# 「第5回都市計画道路殿町羽田空港線ほか道路築造工事に関わる河川河口の環境アドバイザー会議」概要

## アドバイザー会議での意見等に関する検討結果

図2 0.7Kp 測量結果横断面図

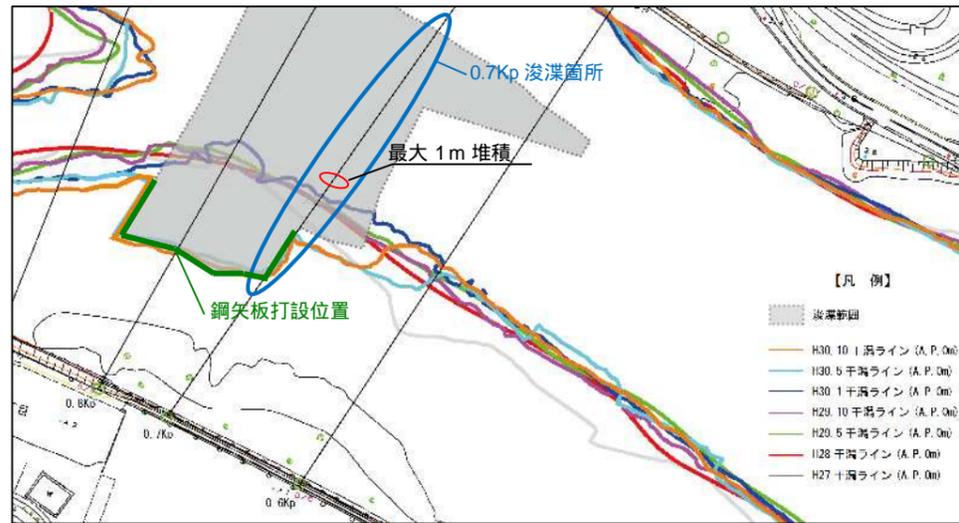
0.7Kp ラインで浚渫直後の春季と比べて秋季の土砂堆積が著しい。どの程度の堆積厚さとなるのか測量結果を基に確認すること。

- ・ 0.7kP の測量結果横断面図を以下に示す。
- ・ H30.5 月と H30.10 月を比較して、最大 1m 近い堆積が確認された。
- ・ 0.7kP 調査測線は、下流側の鋼矢板境界部、及び浚渫境界部付近となり、堆積しやすい形状であることから、土砂が堆積したものと推測される。
- ・ 今後も経過観察を行う。

図3 緩衝帯測線 No.11 位置図

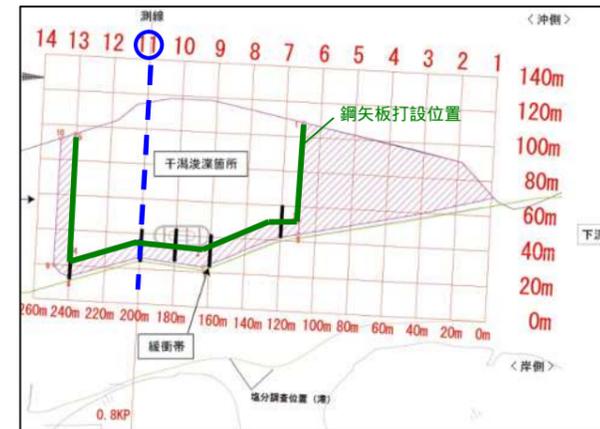
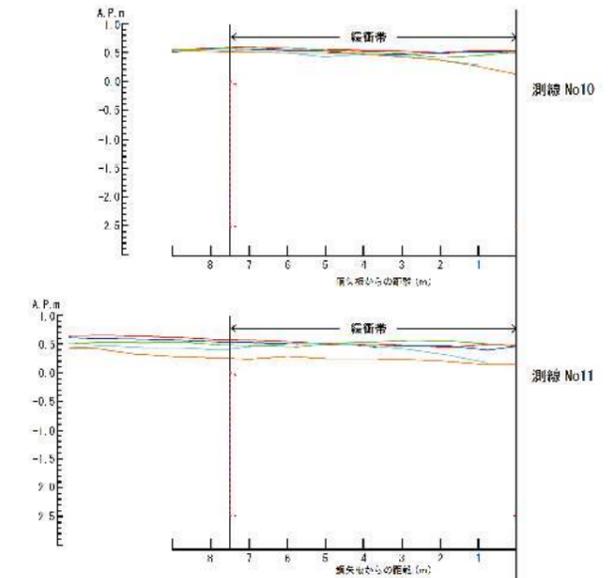
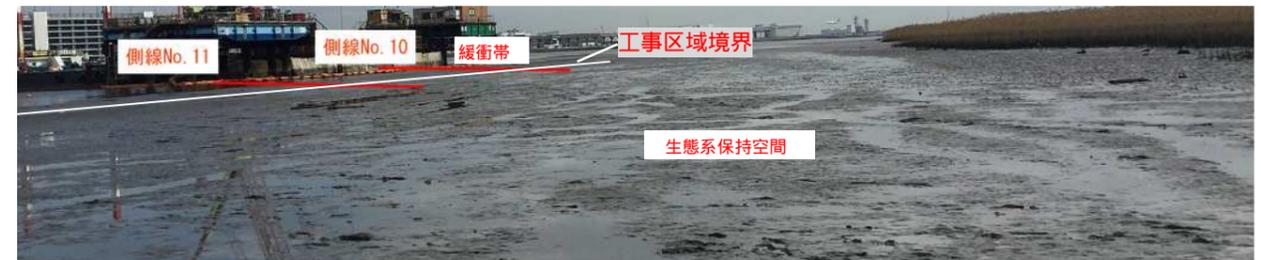
緩衝帯測量結果について、測線 No.11 の地盤高が下がっているため、再度測量データを確認すること。

- ・ 測量データを再確認した結果、正常値であることを確認した。
- ・ 現地調査を行った結果、鋼矢板付近において、地盤高が下がっている傾向が見受けられた。
- ・ 今後も経過観察を行う。

図10 P4橋脚埋戻しステップ図(検討結果)

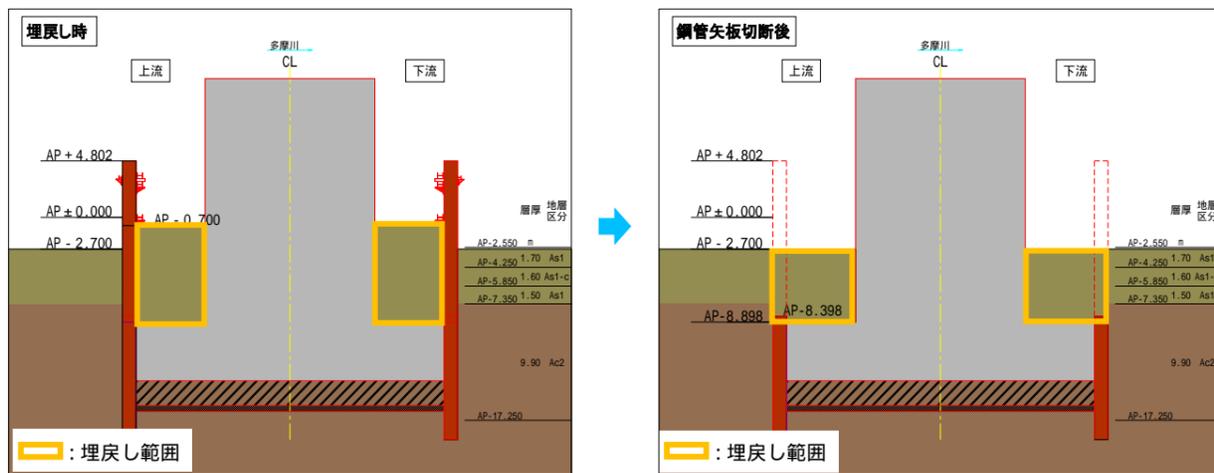
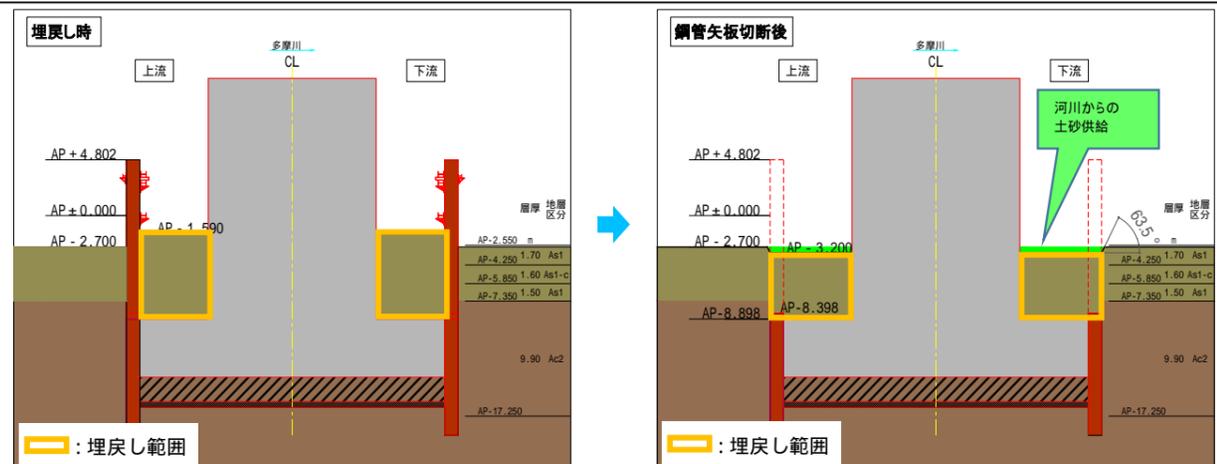
橋脚部分の埋戻しに関して、質問があり、3.埋戻し計画(当初)に記載する内容を説明したところ、有識者より表層は周辺と同様の底質環境となるよう配慮し、周辺からの土砂供給を活用した埋戻しを検討することとの意見をいただいた。

周辺からの土砂供給による埋戻し方法を実施する計画とした。

- ボーリング調査結果でP4橋脚の底質は砂質土であったことから、砂分80%以上の埋戻し材は周辺の底質環境に適した材料であると考えられる。
- 一方、環境調査の結果では、表層部分はシルト・粘土分が堆積していた。
- 以上の結果より、P4橋脚の埋戻し時に早期に周辺環境と同様の底質環境になるように、河床高より50cm深いAP-3.2mまでは山砂で埋戻しを実施し、表層~0.5mの範囲(AP-2.7m~AP-3.2m)は埋戻しは実施せず、周辺からの土砂供給による埋戻しとする(図10参照)。
